Onderwerp : Advies vooroverleg bestemmingsplan Wenplan Driezum

Op 15 april 2022 is bovengenoemd plan ter advisering ontvangen. Het betreft een voorontwerp bestemmingsplan voor een nieuwe woonwijk met uiteindelijk 40 woningen.

Onderwerp Adviesaanvraag omgevingsvergunning 2022 - Driezum

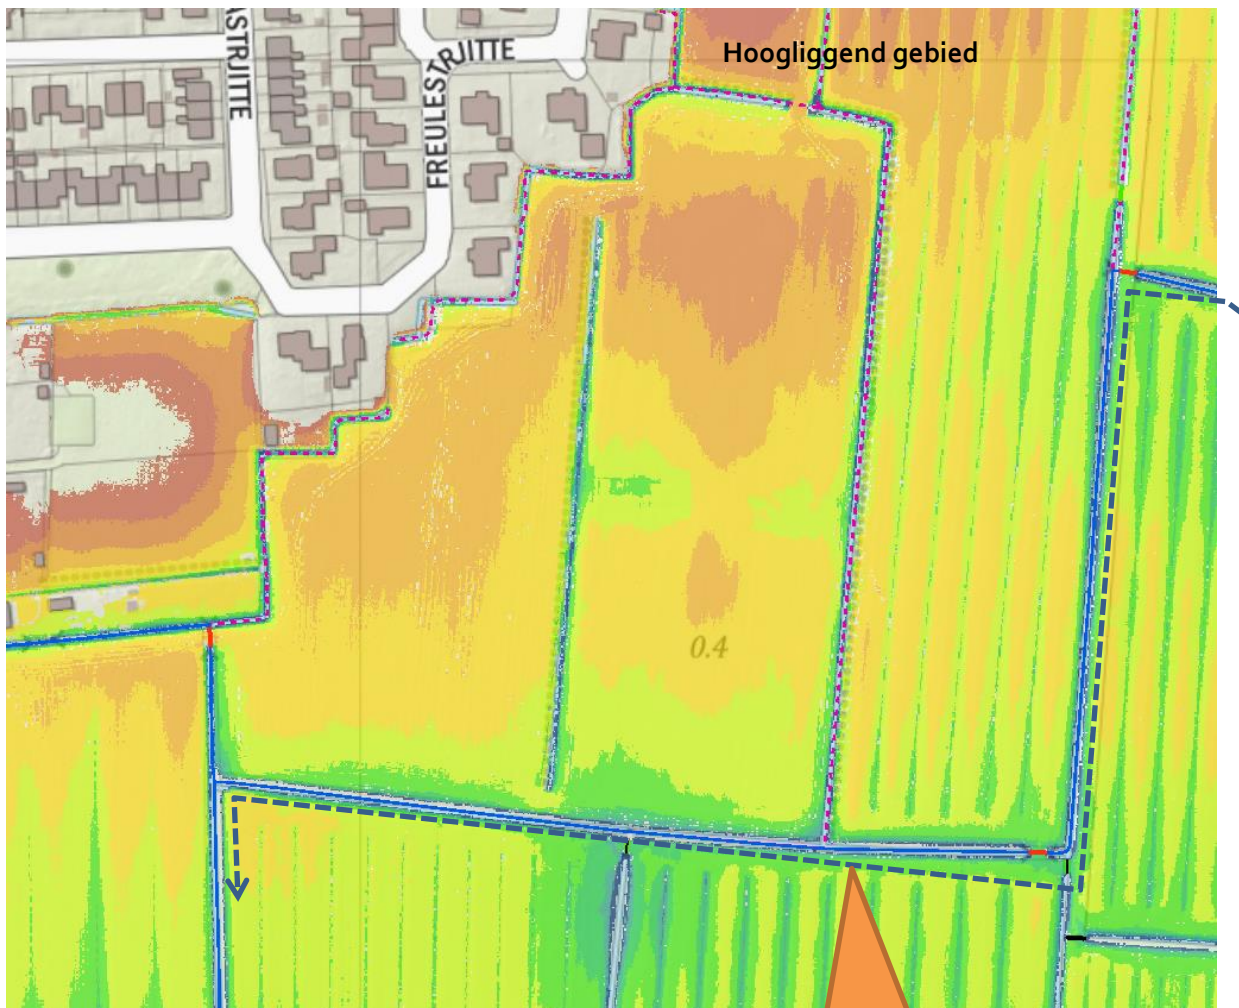
Huidige situatie watersysteem
Donkerblauwe lijn is hoofdwatergang
Paarse stippellijn is schouwwatergang
De gekleurde vlakken geven de hoogtes aan.
(donker)oranje is hoog, groen/blauw is laag

Afvoerrichting
watersysteem: naar
gemaal Petsloot
